Änderungsbericht

Artikel: AT 1

Ä N D E R U N G E N E L E K T R O N I K K O P F

Autolab ATL 1 Service-Unterlagen

Anlage zur Fehlerliste

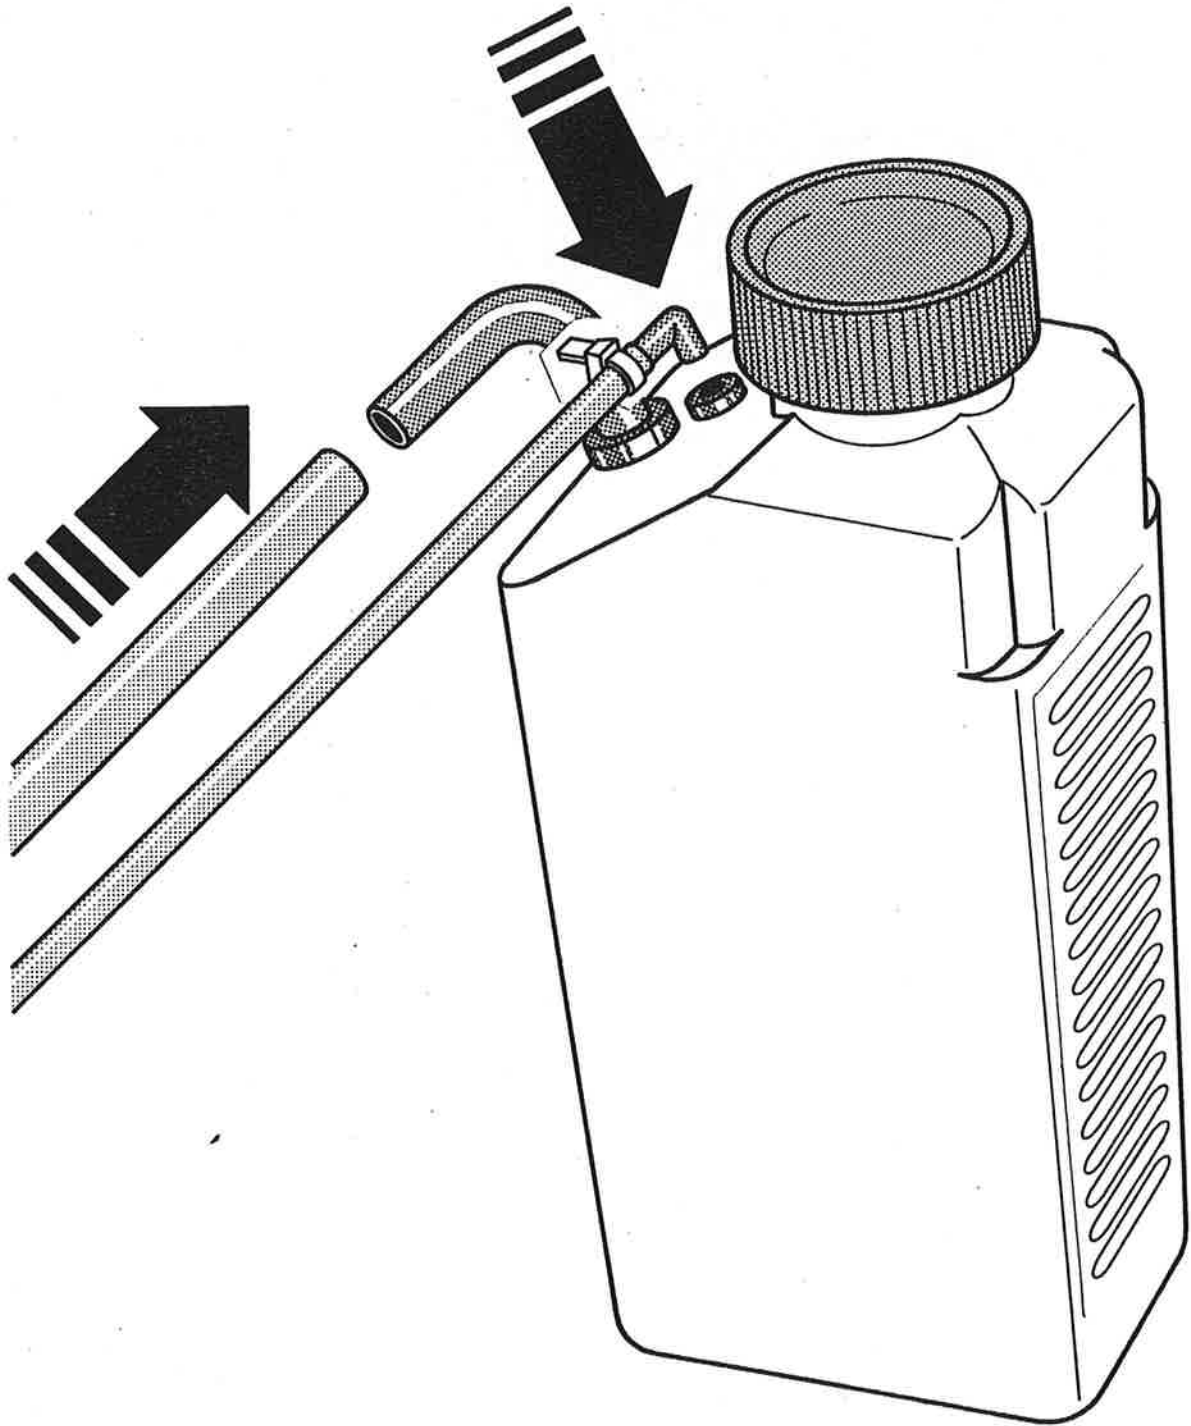
Bei einer Überprüfung der Anzeigeplatine 24043/8232 im AT1 wurde festgestellt, daß die Tantal-Elko's C38 und C39 werksseitig falsch gepolt eingesetzt wurden. Bei einzelnen Geräten führte das zum Kurzschluß der Elko's.

Bei defekten Elko's können folgende Fehler auftreten:
bis EPROM- Version 342 auf Steuerungsplatine:

Kurzschluß C 38: Summerton, sonst keine Fehlfunktion der Elektronik.

Kurzschluß C 39: Druck auf beliebige Taste wird zwar mit Summerton quittiert, aber es erfolgt keine Reaktion.

EPROM-Version 409 auf Steuerungsplatine:

Kurzschluß C 38: ohne Auswirkung auf die Elektronik (C 38 kann entfallen)

Kurzschluß C 39: Drücken der Resettaste wird zwar mit Summerton quittiert, es erfolgt aber keine Reaktion. Drücken anderer Tasten wird nicht mit Summerton quittiert; es erfolgt auch keine Reaktion.

Daher sollten sie im Servicefall des ATL1 grundsätzlich überprüft, ggfs. ausgetauscht werden. Die richtige Polung der Elko's ist entgegengesetzt aller anderen Tantal-Elko's auf der Anzeigeplatine.

II. Kombination von Steuer- und Netzteilplatten gleicher und verschiedener Fertigungszeiten

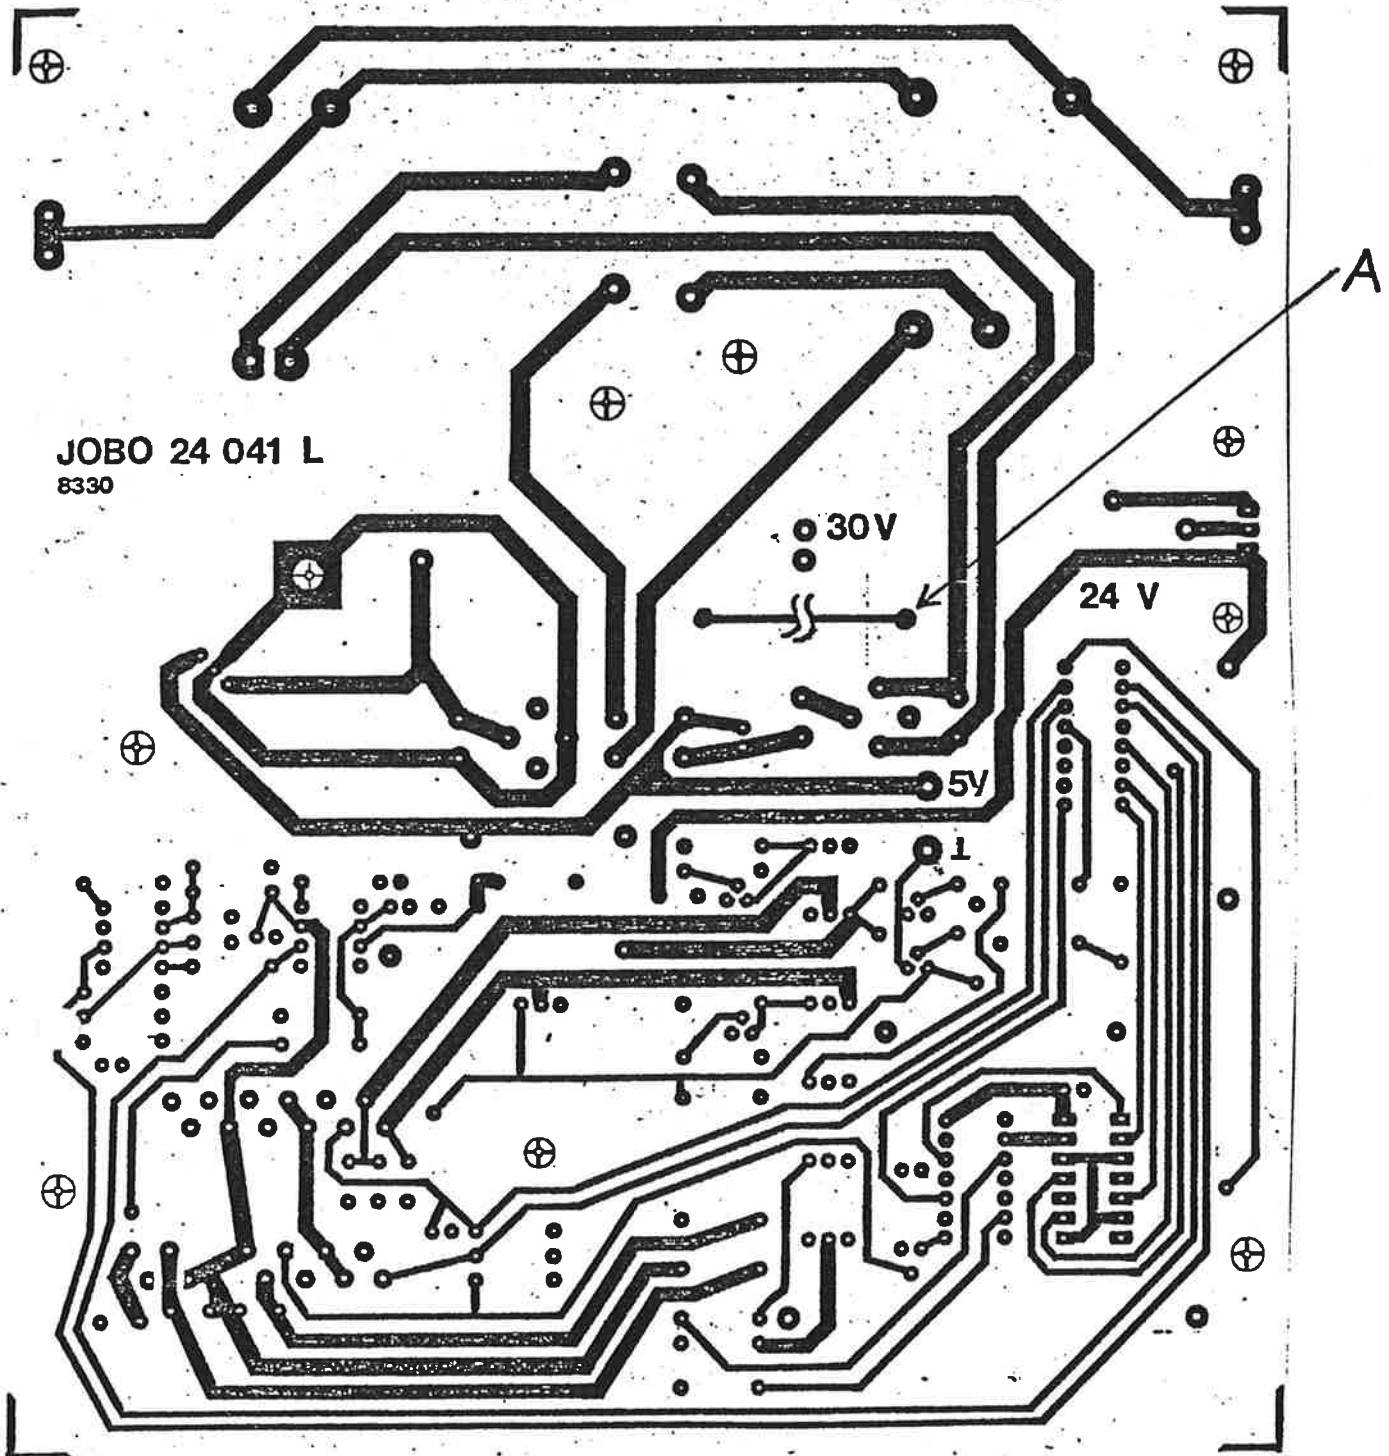
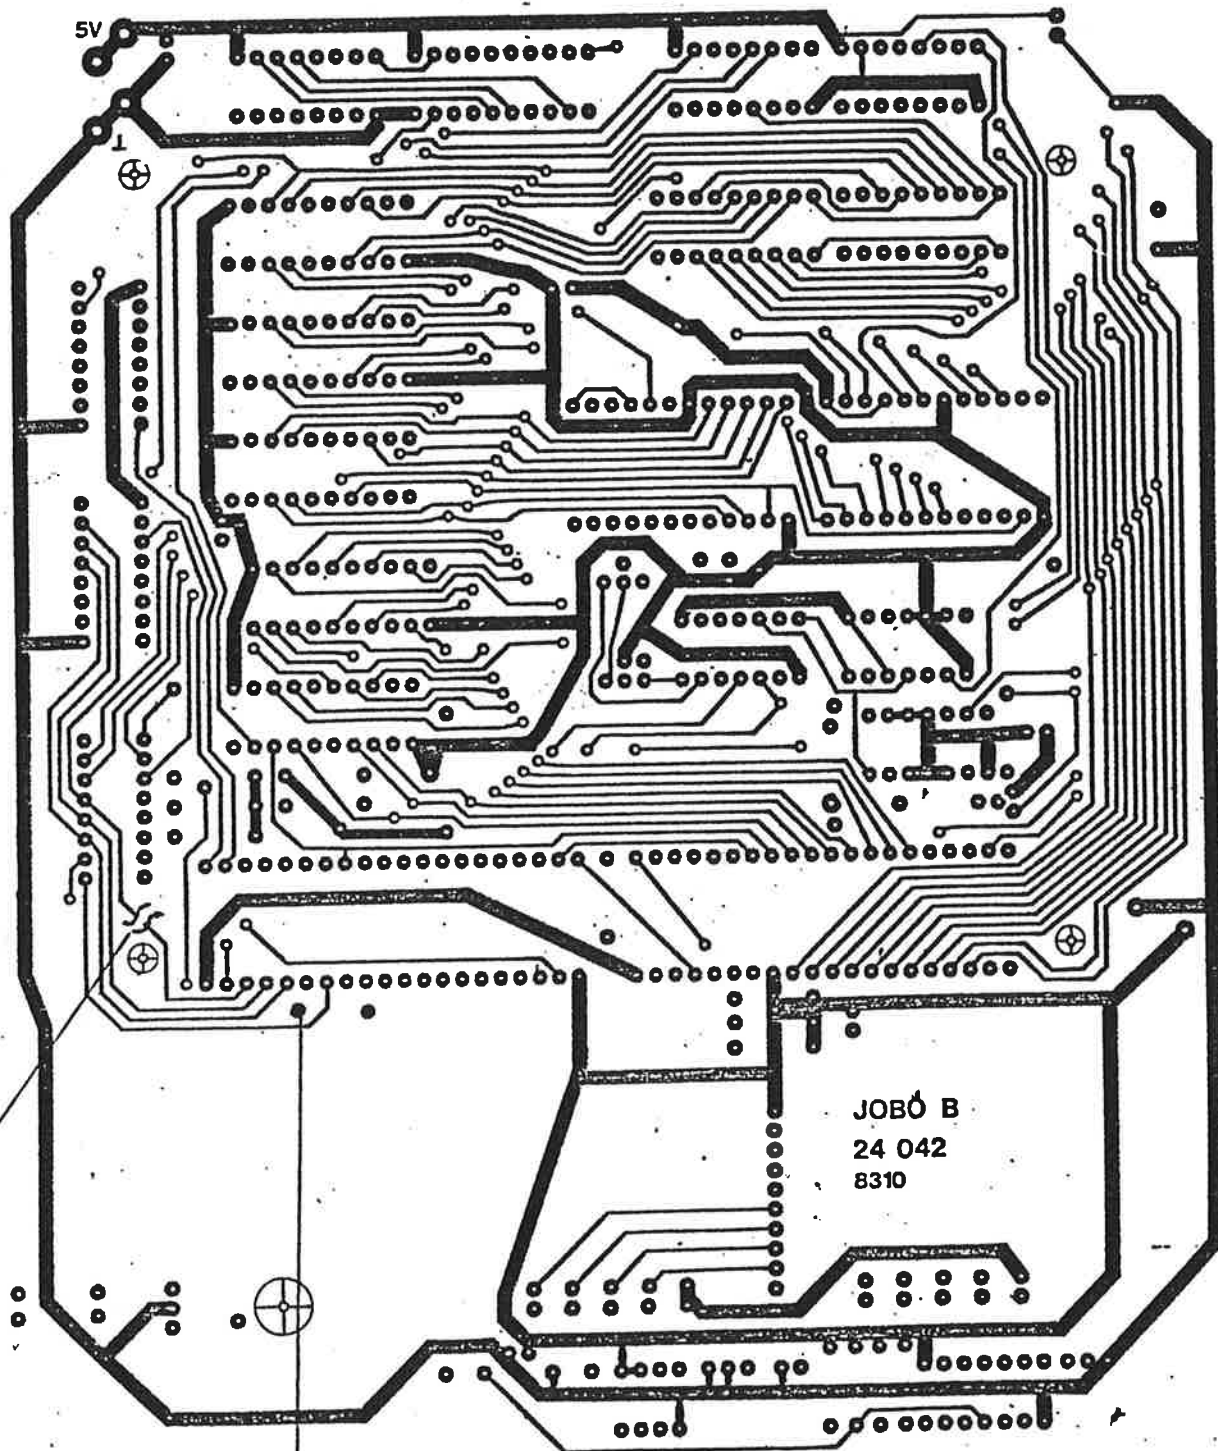
b) Querleiterbahn unter 30 V Schriftzug auf Netzplatine ist unterbrochen

c) Verbindungsleitung auf Netzteilplatine von R80 zu PKT. A, der durchtrennten Querleiterbahn (siehe Layout). SMT 1 wird damit auf ST 3 Pin 16 gelegt.

b) Verbindung Pin 4 / IC 11 (Steuerplatine) mit Pin 16/ST3 (Steuerplatine)

c) Leiterbahn von Pin 16 zu R11 unterbrechen, an Position X (im Layout)

d) Verbindung zwischen R11 (an Position B), Steuerplatine; mit 10 V Spannung auf Netzteilplatine, (an C66) (siehe Layout)

2. Festspannungsregler 7805:

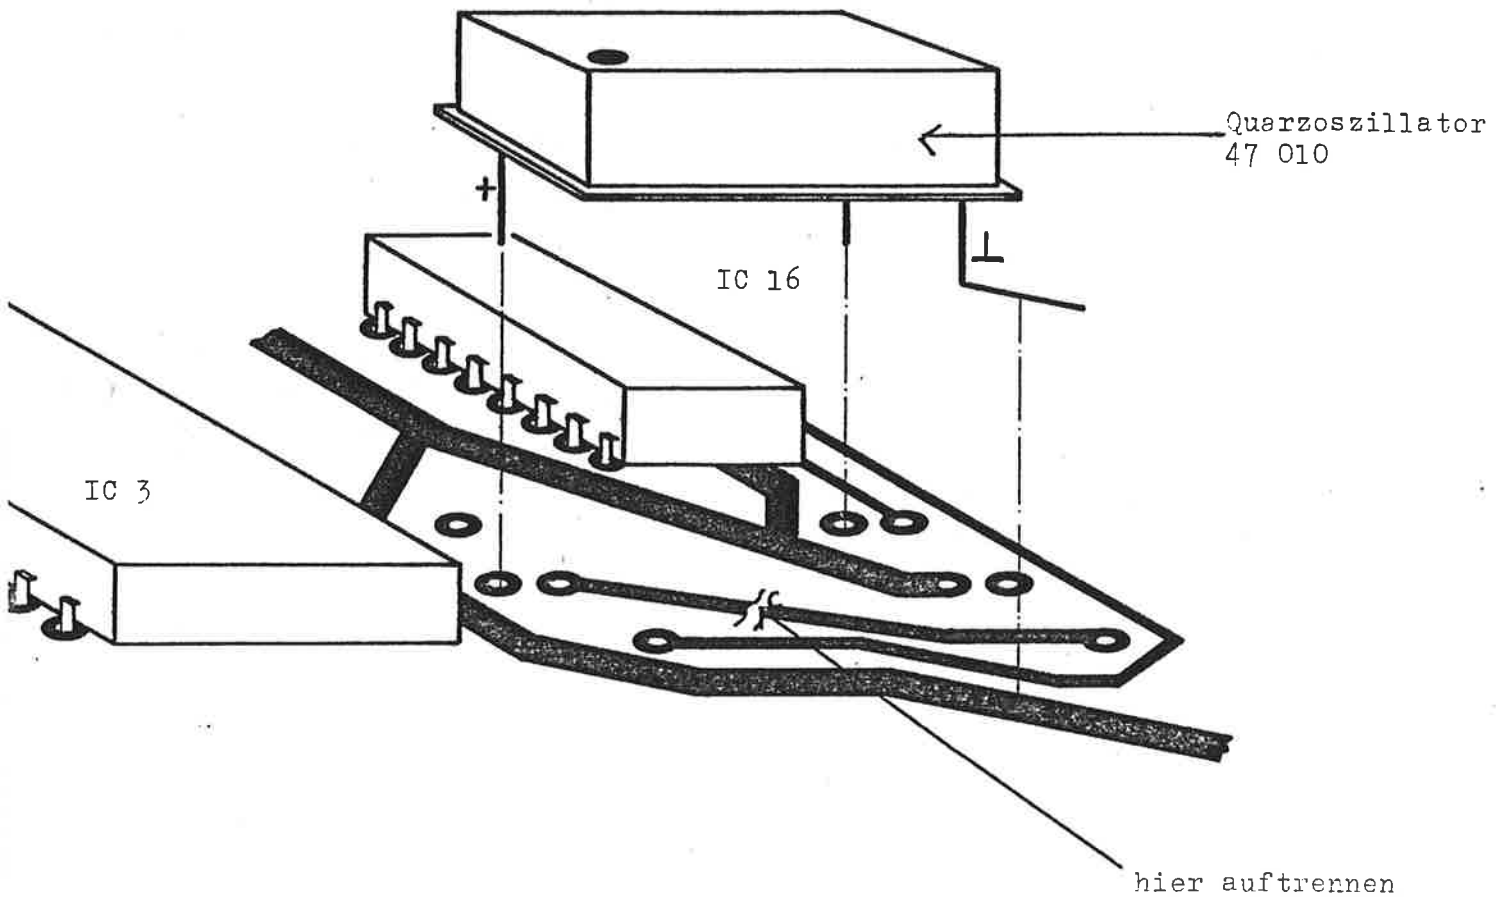
Der vom Hersteller zugelassene Toleranzbereich der Ausgangsspannung ist bei Verwendung des neuen Resetschaltkreises 7705 / IC 18 zu groß.

Der neue Resetschaltkreis ist ein niveaugesteuerter Schaltkreis. d.h. es kann folgender Fehler auftreten, wenn die Betriebsspannung + 5 V am IC 18 unterhalb 4,85 V liegt.

Fehler: Kein Abarbeiten eines Programms. oder Stehenbleiben innerhalb eines Programms und evtl. Aufleuchten mehrerer Programmschritt LED's gleichzeitig.

Abhilfe schafft der Austausch des 5 V Spannungsreglers IC 61 gegen einen Regler, dessen Toleranz die Spannung an IC 18 oberhalb der 5,0 V Grenze liegen läßt.

IV. EINBAUANLEITUNG QUARZOSZILLATOR

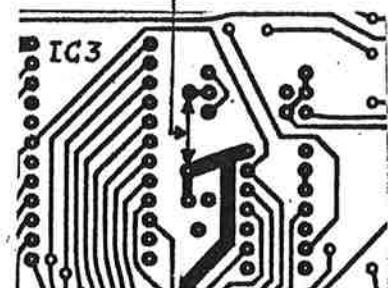
1. Quarz Q1, R3, C11, D1, D2 und falls vorhanden C9 und den evtl. zu C11 parallel geschalteten 10pF/Keram. Kondensator entfernen.
2. Das mit einem Punkt gekennzeichnete Anschlußbein des integrierten Quarzoszillators muß dicht unter dem Gehäuse des Oszillators abgeschnitten werden.
3. Integrierten Oszillator wie oben gezeichnet einbauen.
4. + 5V Versorgung für Quarzoszillator durch Brücke herstellen.
Siehe nebenstehender Auszug aus Layout Steuerplatine-Lötseite.
